SERVICE INFO – FAG 0026

Sprememba izvedbe zaščitnega pokrova

**Nadomestitev dela - vstavitvena enota za popravilo (RIU):
del s kat. št. 566283.H195 je nadomestil del s kat. št. 566283.01.H195**

Slika 1: Izvedba zaščitnega pokrova je bila spremenjena.

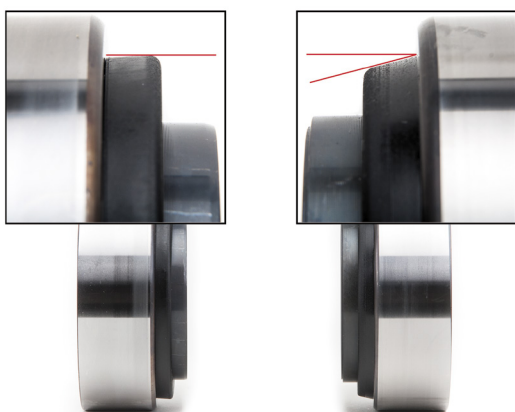
Pri nekaterih pestih koles se lahko med vgradnjo vstavitvene enote za popravilo (RIU) s kataložsko številko 566283.H195 zaščitni pokrov zvije. V najslabšem primeru lahko zvit zaščitni pokrov povzroči oviranje ležaja, zaradi česar je vrtenje pesta kolesa oteženo ali popolnoma onemogočeno.

Zato smo razvili spremenjeno izvedbo zaščitnega pokrova (glejte sliko 1).

Zaradi te tehnične spremembe je del s kataložsko št. 566283.H195 nadomestil del s kat. št. 566283.01.H195.
